Area ex-COMER: tra il dire e il fare...

A seguito dell'approvazione del Piano particolareggiato riguardante l'area della ex-COMER, è stato rilasciato alla "Immobiliare Venturina" s.r.l. un permesso di costruire che prevede un grande parcheggio in fregio all'Aurelia e un edificio posto in fondo al lotto, con la stessa superficie edificata (mq. 1.500 circa) dei fabbricati attuali ma con maggiore superficie coperta essendo su un solo piano a differenza dell'esistente che è in parte a due piani. Le pareti esterne saranno alte fino a mt 7,25.

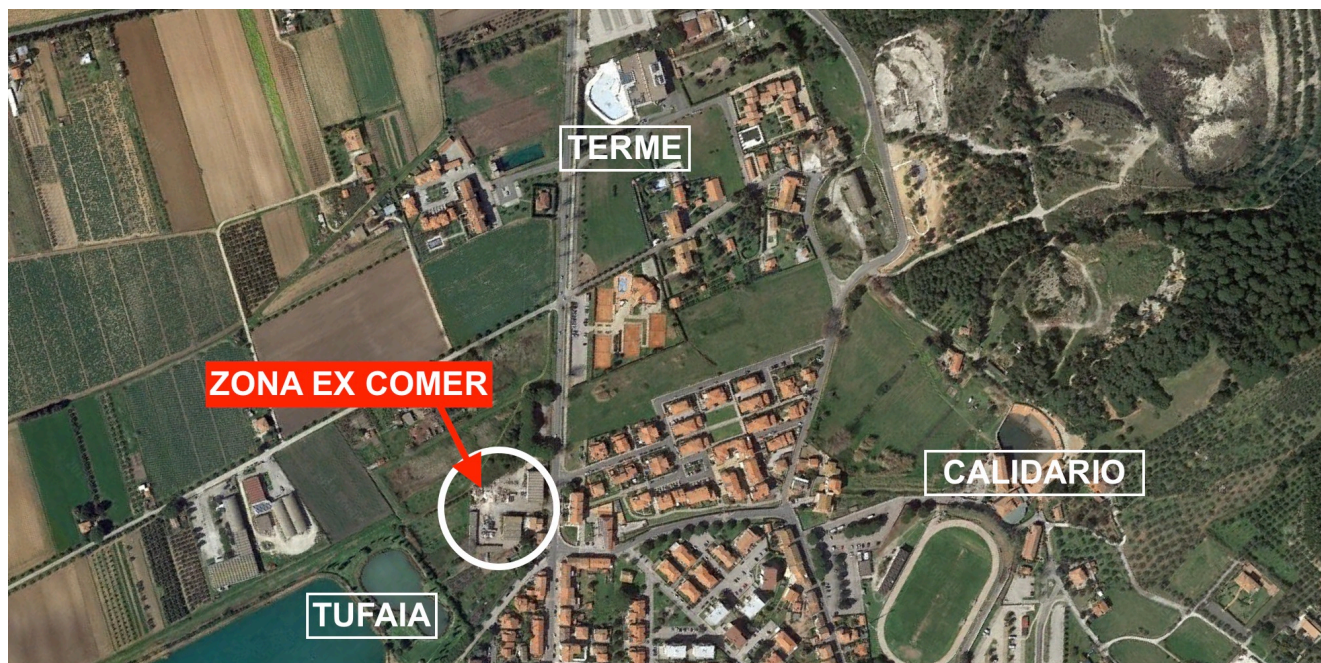
Analizzando il progetto approvato salta subito all'occhio che tra gli indirizzi programmatici dichiarati e quanto verrà realizzato c'è di mezzo il mare.

Infatti è ben difficile pensare che un grosso parallelepipedo posto in fondo ad un terreno, del tutto slegato al tessuto urbano, possa creare un "effetto città" o rappresentare la "porta" del centro di Venturina Terme, se si vuole dare il giusto senso progettuale e percettivo a questi due termini.

Quanto poi alla indicazione "Il sistema degli spazia aperti del contesto dovrà essere messo in relazione, oltre che con il contesto naturale del parco dei **laghetti dei Molini di Fondo**, anche con il **Parco Termale** così da sostanziare lo spazio urbano complessivo" è del tutto non attuata poiché l'edificio visto dalla Aurelia e dal parco Termale rappresenterà una grande barriera fisica e visiva tra questi e l'area dei laghetti dei Molini di Fondo. Conseguentemente chi dai laghetti guarderà al parco Termale vedrà il retro del

supermercato (un genere la parte meno “nobile” dell’edificio e dove si accumula una certa confusione tra camion , carico, scarico e imballaggi vari).

Se visivamente il collegamento tra il verde del **Parco di “Tufaia”** e il Parco Termale non è permesso, anzi ostacolato, dall’edificio approvato, fisicamente il collegamento aperto al pubblico è ancor meno realizzato e facilitato. Infatti questo si riduce ad un budello rappresentato da una striscia di terreno di circa 20 mt. di lunghezza, larga 2 metri dove è solo prevista (non realizzata) una pista ciclabile all’inizio stretta tra la recinzione del supermercato e una diversa proprietà (che non si sa a cosa verrà destinata) e poi costeggiante un terreno agricolo da sistemare a spese del Comune per sfociare in terreni di altra proprietà anch’essi di ignota futura destinazione.

Non si può neppure parlare di continuità del verde visto che il parcheggio previsto è semplicemente una spianata di circa mq. 3.500, con mq. 233 di prato rappresentato da aiuole e

36 alberi alberi in tutto: cioè non si può parlare di verde anche perché dove sono previste pavimentazioni in blocchi filtranti non crescerà mai l'erba per il comprensibile traffico dei mezzi.

Se poi si scende in alcuni dettagli, si nota che non vi è nessuna soluzione di schermatura dei fronti laterali dei piccoli edifici a confine che appariranno in tutta la loro indeterminatezza di pareti cieche. Non vi è alcuna attenzione alla soluzione progettuale della pista ciclabile né a quanto riguarda recinzioni e sistemazione dei confini.
